Piano attuativo “Rivoltana 13” In Comune di Segrate

VAS

RISPOSTA ALLE OSSERVAZIONI PERVENUTE AL RAPPORTO AMBIENTALE

Maggio 2018

Figura 3 – Flussogramma dello Scenario SDP dell'ora di punta della sera del Venerdì

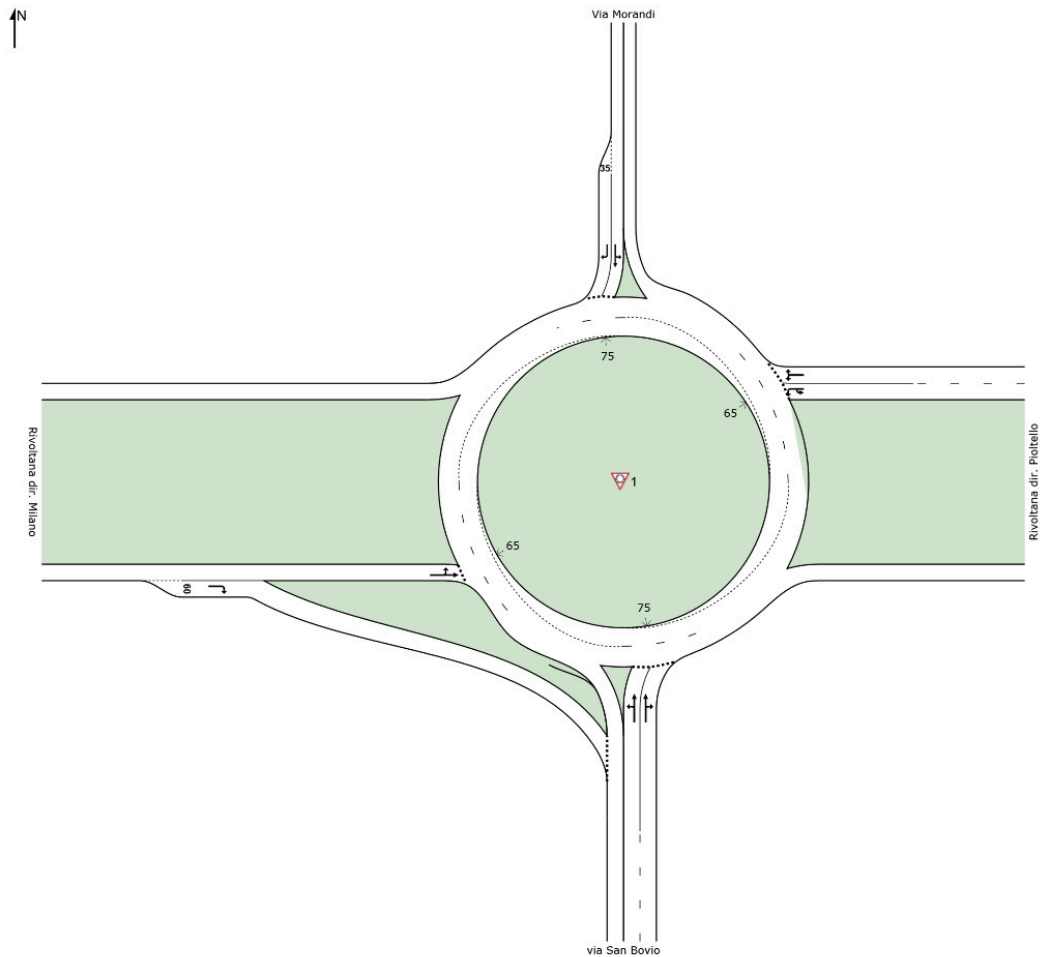
Contenuti dell'osservazione. *La caratterizzazione acustica dello stato di progetto è basata sulle previsioni di traffico riferite all'ora mattutina tra le 8 e le 9, e quindi nella conversione a livello equivalente per il periodo diurno (ore 6-22) non tiene conto del traffico soprattutto pomeridiano serale generato dalla previsione del centro commerciale Westfield. [pag. 8]*

Risposta. Con riferimento ai contenuti dell'osservazione si riporta per esteso lo stralcio dello studio di traffico *Relazione assetto flussi di traffico*" (Integrazioni di cui alla richiesta prot. T1.2014.0060033 del 11/12/2014) del febbraio 2015 predisposto per Westfield Milan S.p.A, nel quale si evidenzia che: *"Sulla base dell'analisi del sistema di accessibilità al centro Polifunzionale emerge chiaramente che la domanda di traffico relazionata con il centro verrà gestita quasi interamente dalla Nuova Cassanese; a tal proposito si riporta a seguire l'immagine, estratta dallo studio trasportistico del centro Polifunzionale, che mappando la distribuzione dei flussi in arrivo al centro nella fascia pomeridiana del sabato evidenzia che la quota di provenienze dalla Rivoltana è molto contenuta".*

Il trascurabile impatto che il centro polifunzionale Westfield avrà sull'itinerario SP14 relativamente al tratto di interesse per l'intervento Rivoltana 13, trova conferma quantitativa e quindi, con evidenza numerabile, nelle risultanze modellistiche illustrate nello studio di impatto viabilistico, e, in particolare, nei diagrammi di flusso riportati all'interno del documento tecnico.

Dalla puntuale disamina di tali elaborati grafici emergono infatti sia un marginale utilizzo dell'itinerario SP14 da parte del traffico indotto da Westfield, come illustrato nella Figura 35 di pag. 40 della relazione specialistica (*Flussogramma dei flussi indotti del sabato*), sia analoghi livelli di traffico lungo il tratto di interesse della SP14 nel diretto confronto tra scenario attuale (Figura 23 di pag. 26 - *Flussogramma dello Scenario SDF dell'ora di punta della sera del Venerdì*) e scenario di progetto (Figura 36 di pag. 47 - *Flussogramma dello Scenario SDP dell'ora di punta della sera del Venerdì*).

A tal riguardo si riporta a seguire il dettaglio dei flussi veicolari che insistono sulla sezione di SP14 oggetto di studio (vedi figg. 1-3 a pagg. 16 e 17):

- SDF Ora di Punta PM - Flusso in dir. Est (in uscita): 1.844 vhp; Flusso in dir. Ovest (in entrata): 1.760 vhp;
- SDP Ora di Punta PM - Flusso in dir. Est (in uscita): 1.704 vhp; Flusso in dir. Ovest (in entrata): 1.639 vhp.

Alla luce delle argomentazioni sopra esposte, si ritiene quindi che le future quote di traffico relazionate con il centro polifunzionale Westfield non andranno a modificare l'incidenza dell'ora di punta mattutina nella stima del livello equivalente per il periodo diurno (06-22) per quel che riguarda la porzione di viabilità che si sviluppa lungo il tratto dell'itinerario strategico della SP14 che garantisce diretta accessibilità al comparto di sviluppo oggetto di indagine trasportistica.

Figura 5 – Stato di fatto aggiornato: flussi di traffico

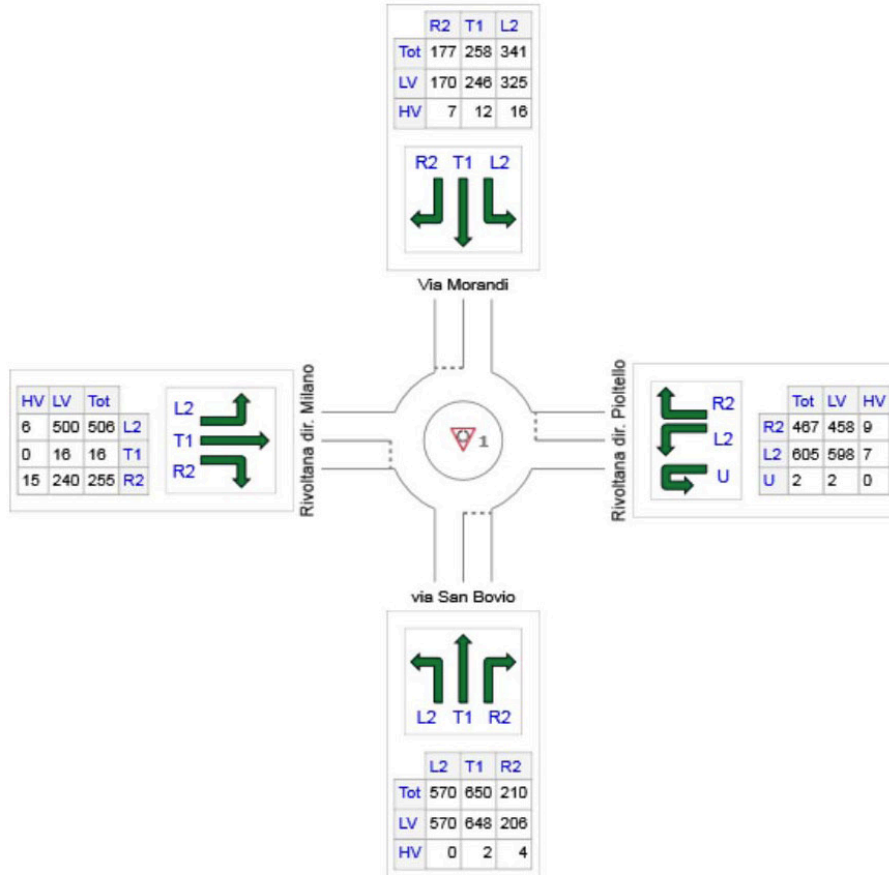
Contenuti dell'osservazione. *Nessuna annotazione circa l'aumento del traffico che verrà causato dalle edificazioni in fase di attuazione lungo la via San Bovio (RSA, Residenza per Anziani Marconi e Progetto FinTecna). [pag. 8]*

Risposta. Si ritiene che gli impatti degli interventi citati, e di eventuali altre previsioni rispetto alle quali sono state esperite positivamente specifiche procedure di VIA/VAS, e altresì delle quali in questa sede non risulta modellisticamente verificabile la valutazione degli effetti indotti (ovvero del rapporto nuove opere realizzate e maggiori carichi per ciascuna di esse), potranno interessare sostanzialmente (ovvero esclusivamente) la rotatoria tra Rivoltana ed Sp 160, che lo studio di traffico del RA ha evidenziato come funzionale, ma con modesti margini di capacità aggiuntiva.

In tal senso è apparso più corretto – a integrazione delle verifiche già effettuate nel RA – esplicitare un test di sensitività rispetto alla saturazione del nodo (livello di servizio F). A valle di una precisa calibrazione del modello, basata su:

- un maggiore dettaglio dei parametri geometrici utilizzati in aderenza alla particolare conformazione della rotatoria;
- modifica dei parametri cinematici/comportamentali previsti dal modello Sidra;

negli elaborati che si allegano si può pertanto individuare che con una quota aggiuntiva di traffico in aumento del 10% sul braccio sud di via San Bovio si mantiene il livello di servizio e da considerarsi prossimo alla criticità, ma non peggiorativo rispetto alle condizioni di massima congestione dell'ora di punta antimeridiana.

Figura 10 – Edifici compresi nella fascia di rispetto stradale contrassegnati con sigle: C, D1, D2 (in arancio: limite fascia di pertinenza stradale; in blu: facciate ove sono stati stimati superamenti dei limiti acustici)

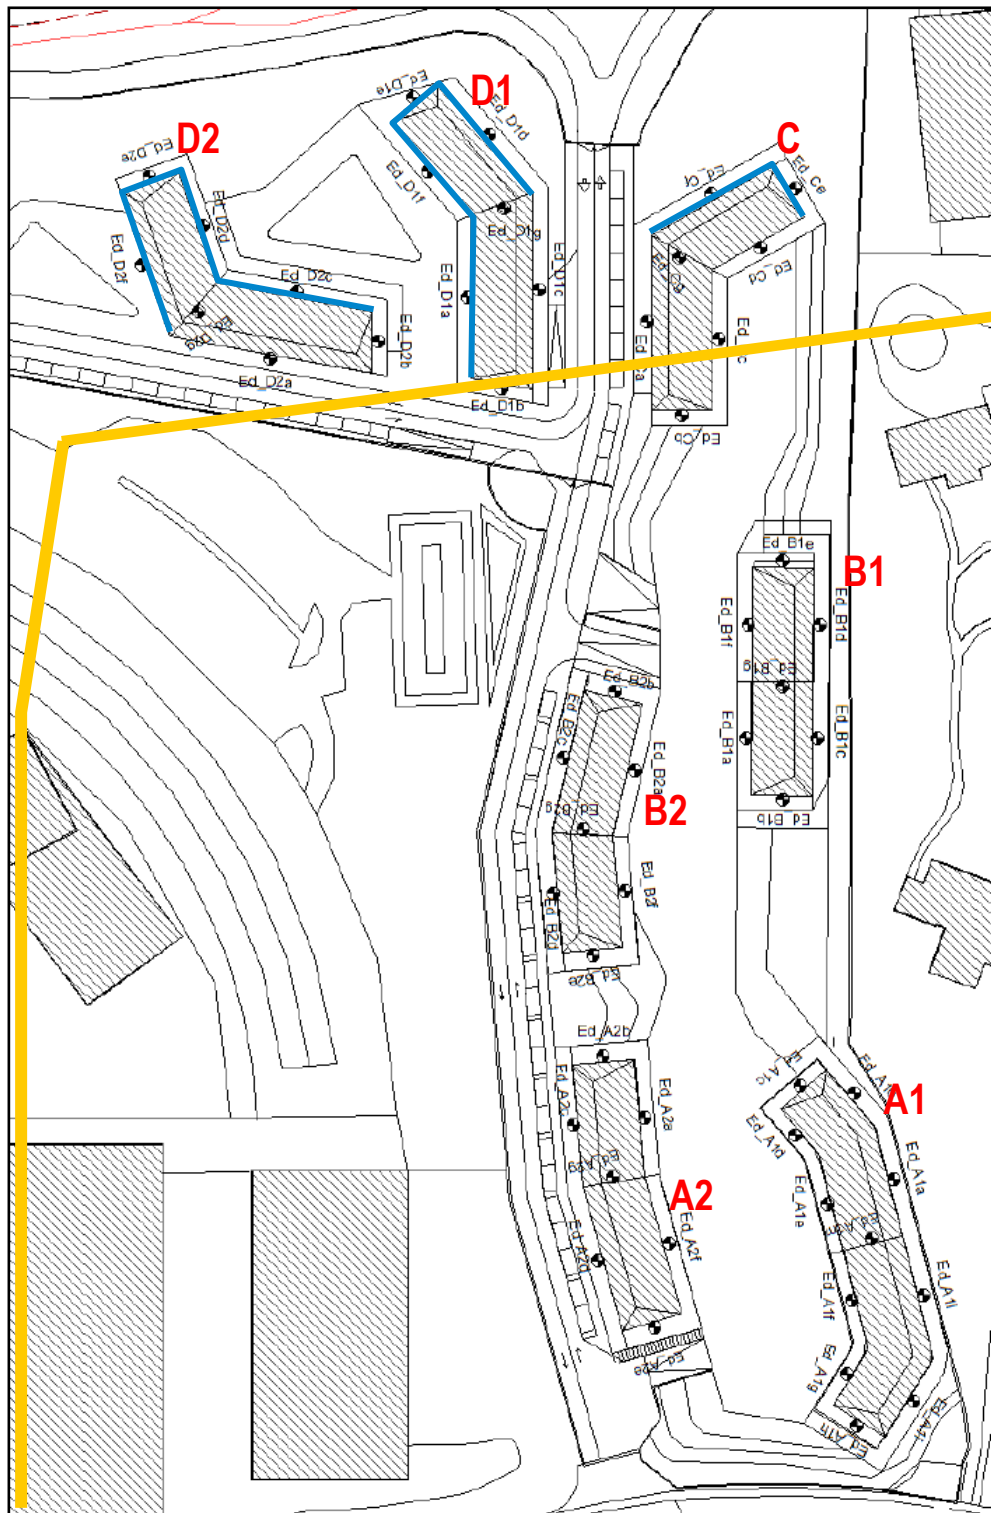
Contenuti del parere. *La valutazione previsionale di clima acustico ai sensi della L. 447/1995 effettuata in fase di pianificazione attuativa ha permesso di definire una corretta distribuzione dei volumi, degli spazi destinati a standard (parcheggi, verde, ecc). Prima del permesso di costruire ai sensi dell’art. 5, comma 3, della Legge Regionale n. 13/2001, codesta amministrazione dovrà chiedere specifico parere ad ARPA.* [pag. 3]

- **per la componente rumore**, si producono le dichiarazioni richieste e si forniscono le seguenti precisazioni.
 - A) gli immobili situati all’interno della fascia di pertinenza/rispetto stradale sono quelli contrassegnati dalle sigle C-D1-D2, nella figura 10 a pagina 24 del presente documento;

Figura 11 – Edifici A1 e A2 che potrebbero essere interessati dall'eventuale declassamento da Classe IV a Classe III

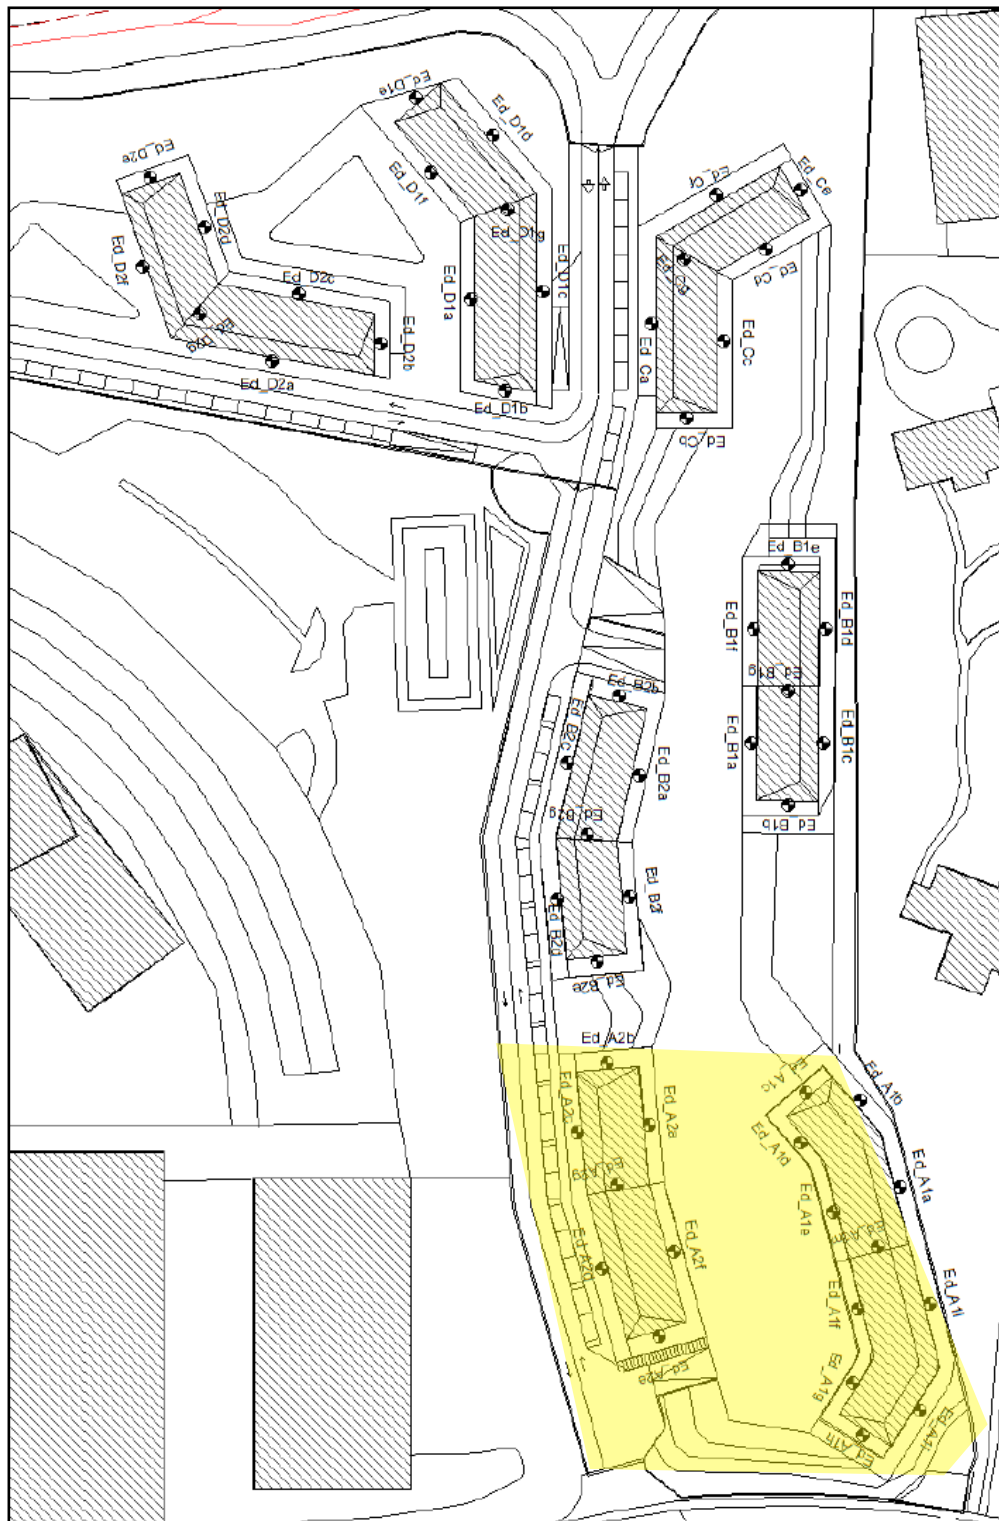
Contenuti dell'osservazione: Al paragrafo "Mitigazioni dirette sui ricettori" (punto 5 a pagina 25 del documento), vengono effettuate considerazioni in merito alle percentuali di ricettori che si trovano in situazione di superamento dei limiti di legge: in particolare, tali percentuali vengono ricalcolate, utilizzando i valori di qualità e i limiti della Classe III quali valori di confronto per determinare l'effettiva presenza della situazione di non conformità normativa.

In linea teorica qualora il declassamento da Classe IV a Classe III dovesse essere applicato - esclusivamente per evitare il contatto diretto di aree con valori limite che si discostano in misura superiore a 5 dB(A) di livello sonoro equivalente (vedi figura riportata a pag. 23, e punto 4.1, "Osservazioni sull'approfondimento relativo al rumore") - l'abbassamento dei limiti di legge validi nella zona in analisi comporterebbe un incremento del numero di ricettori presso i quali si potrebbero ovviamente rilevare superamenti dei limiti acustici di legge, ma in misura del tutto irrilevante ai fini delle considerazioni pertinenti alla VAS, come meglio dettagliato nel seguito,

Tale "supposto declassamento", infatti, in quanto ipotesi del tutto teorica deve essere applicato esclusivamente alla porzione d'area in cui si avrebbe un "salto" di classe, prevalendo - a giudizio dello scrivente - la ragione normativa sulle considerazioni di carattere funzionale e morfologico rispetto alle quali si riafferma la totale compatibilità della funzione residenziale con la classe IV.

In caso di declassamento, ricadrebbero quindi in Classe III i soli edifici denominati A1 e A2.
